DIRECCION DE PREVENCION Y ATENCION DE EMERGENCIAS

CONCEPTO DE AMENAZA RUINA Nº CAR - 560

LOCALIDAD: (1) Usaquén
UPZ: (9) Verbenal
BARRIO: Buena Vista II sector
DIRECCION: Calle 189 No. 25 A - 09 (muro de cerramiento)
FECHA DE VISITA: Marzo 25 de 2006
SOLICITANTE: Secretaria General de Inspecciones de Policía de Usaquén
POBLACION BENEFICIADA: 8 personas - 2 familias
AREA: 90 m² (aproximadamente)

Foto 3. Relleno de material de escombros contra muro de la vivienda.

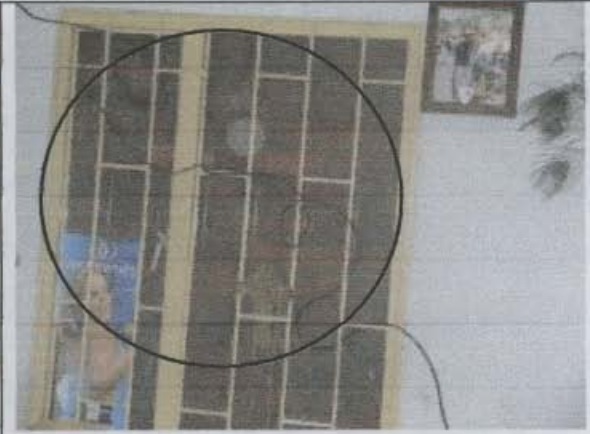
En la visita realizada se evidencia una edificación que se encuentra en construcción de tres pisos de altura como se puede observar en la fotografía 1. En la parte de posterior del predio se construyó un muro de cerramiento en mampostería que esta conformado por bloque de arcilla de perforación horizontal y viga de coronación en la zona correspondiente al costado oriental del lote que limita con la edificación vecina, fotografía 2, y ladrillo tolete y viga de coronación en el costado sur, fotografía 6; este muro se encuentra conteniendo un relleno de escombros y recebo que se esta conformando para nivelar el lote, como se puede ver en las fotografías 2, 3 y 6.

Se observa en la edificación vecina problemas de humedad y desprendimiento de acabados debido a las filtraciones que provienen del relleno que se está realizando contra el muro construido, fotografías 4 y 5.
